Avis de la Mission Régionale d'Autorité environnementale Nouvelle-Aquitaine sur le projet de parc éolien de Folles à Folles et Fromental (87)

n°MRAe 2022APNA38

dossier P-2022-9765

Figures N°1 et 2 – Plan de situation et d'aménagement du projet (source : pages 52 et 53)

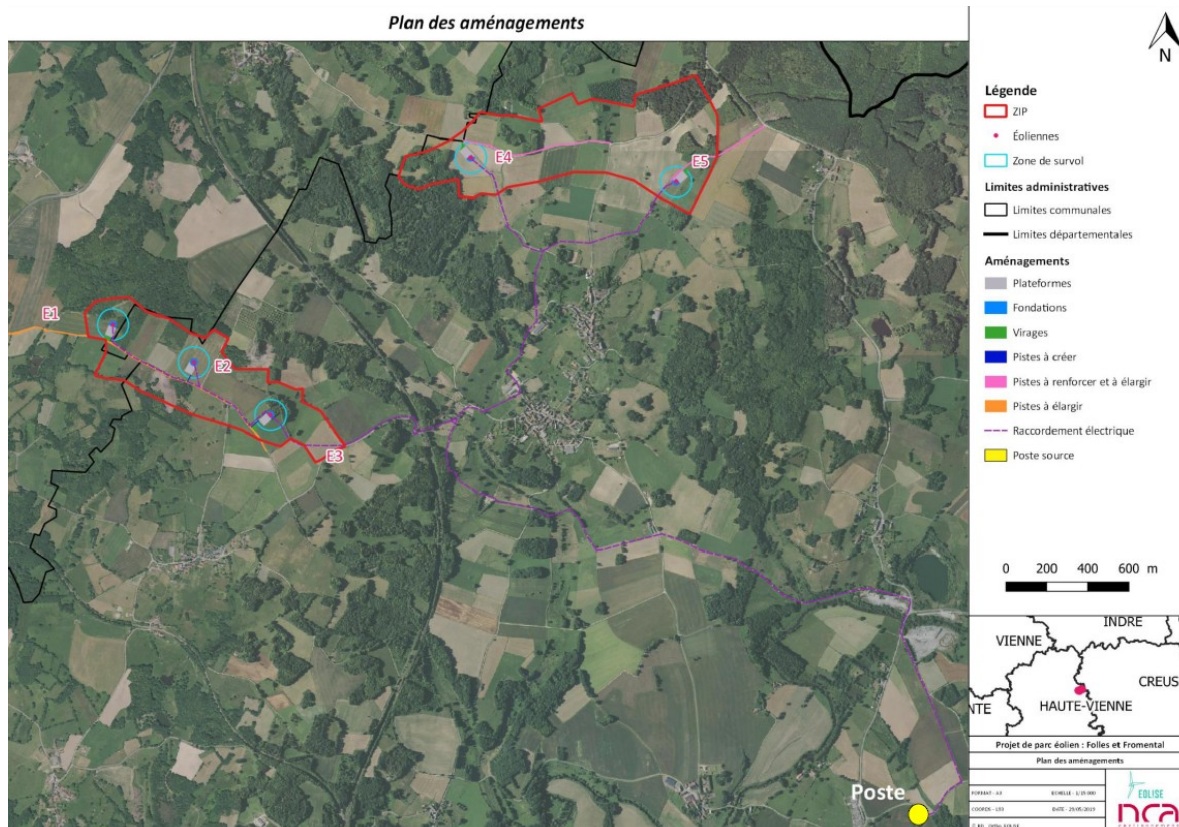
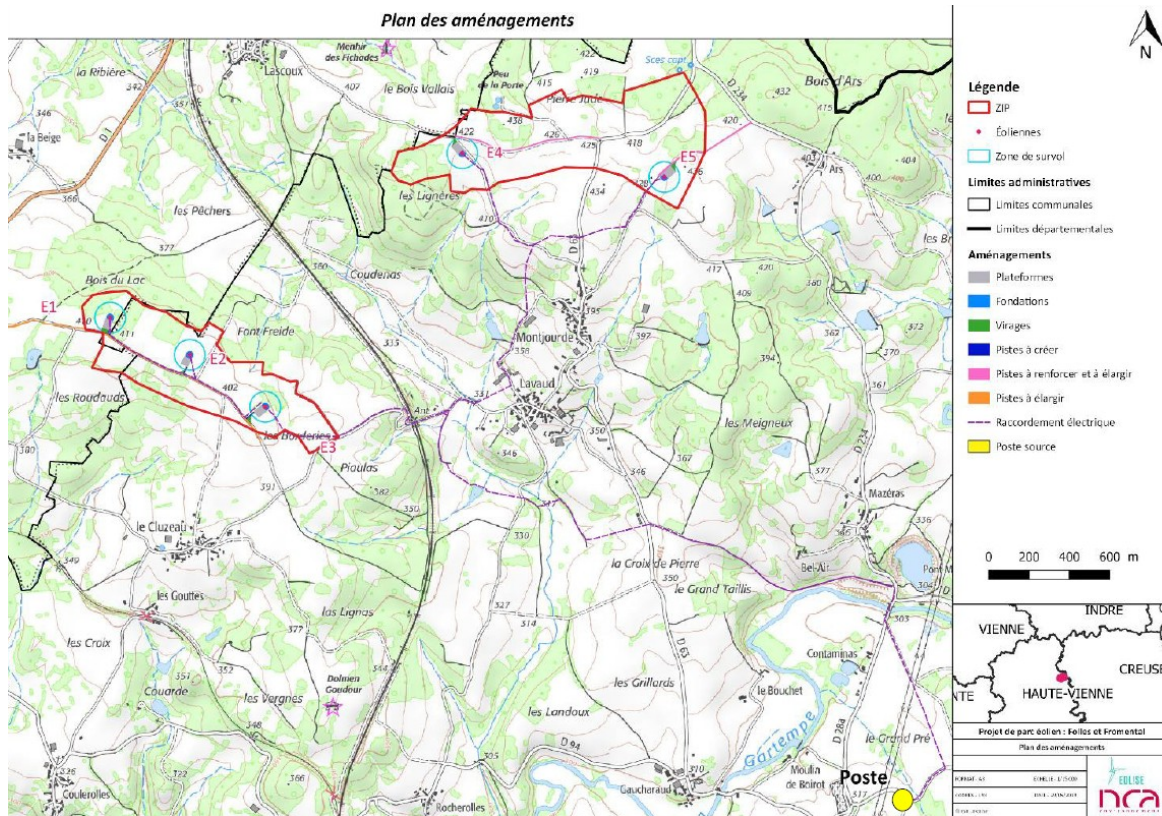
Les éoliennes seront raccordées à plusieurs réseaux notamment via un poste-source privé appartenant au maître d'ouvrage, aménagé dans le cadre du projet et directement raccordé au réseau électrique de transport géré par RTE, par piquage sur la ligne 90 kV passant au niveau du bourg de Folles². Le poste-source est prévu à environ 3 km à vol d'oiseau au sud de l'éolienne la plus proche (E5). Le réseau électrique souterrain entre les éoliennes et le poste-source (environ 8 969 ml et 4 484,5 m²) est localisé majoritairement en bordure des pistes d'accès aux éoliennes et de voies existantes. Voir les localisations sur les figures n°1 et 2.

Figures N°3 – Localisation des aménagements vis-à-vis des enjeux liés à l'avifaune (source : page 324)

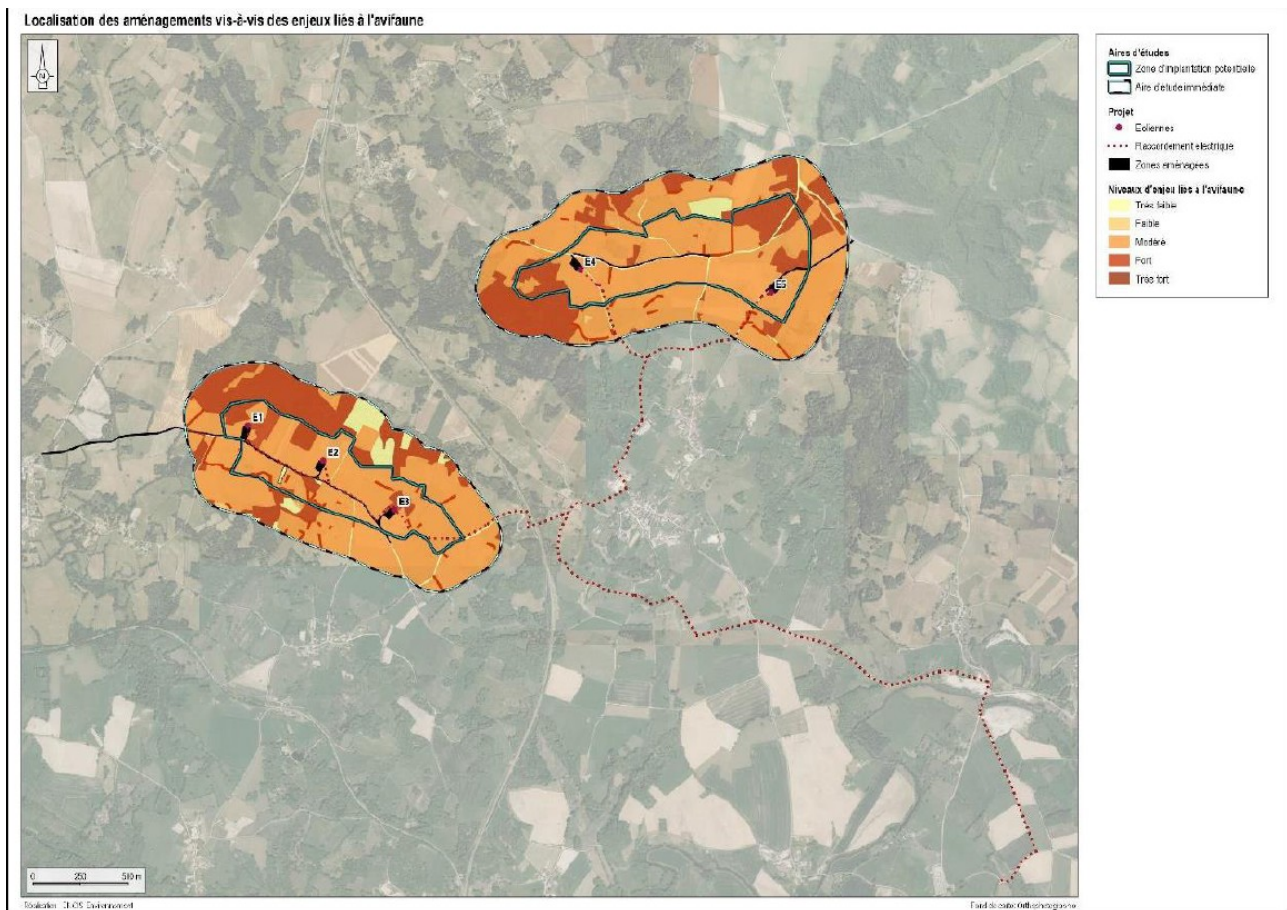
Le projet s'implante dans des secteurs présentant un enjeu modéré à (très) fort pour l'avifaune (voir figure n°3 ci-après).

Concernant le risque d'effet barrière, l'implantation prévue du parc éolien est perpendiculaire à l'axe de migration principal des oiseaux (nord-est/sud-ouest) et en particulier de la Grue cendrée, ce qui est plutôt défavorable aux oiseaux migrateurs.

Les éoliennes seront implantées en deux lignes composées respectivement de trois (ligne sud) et deux (ligne nord) éoliennes. Un intervalle d'au moins 285 m a été observé entre les éoliennes en comptant la zone de survol des pales et une trouée d'environ 860 m est prévue entre les éoliennes E4 et E5 (éoliennes de la ligne nord). L'emprise totale du parc sur l'axe de migration principal des oiseaux atteint environ 1,6 km.

La MRAe recommande la mise en place de mesures de réduction durant les travaux de fauche ou de moisson (mise en drapeau des éoliennes de la partie nord de la ZIP) et en période de migration (mise en place d'un système de détection automatisé préventif des situations à risques), compte-tenu des risques de collisions relevés dans l'étude d'impact, en particulier concernant le Milan royal et la Grue cendrée.

La MRAe constate par ailleurs que, malgré les mesures d'évitement et de réduction prévues, le projet est susceptible d'impacts résiduels sur des espèces d'oiseaux, certaines d'intérêt communautaire, en particulier lors des phases de migration nocturnes ou sous certaines conditions climatiques.

La MRAe recommande d'enrichir le protocole d'évitement et réduction des impacts sur l'avifaune en prenant en compte ces éléments, ou, à défaut, de prévoir des mesures de compensation des impacts résiduels.
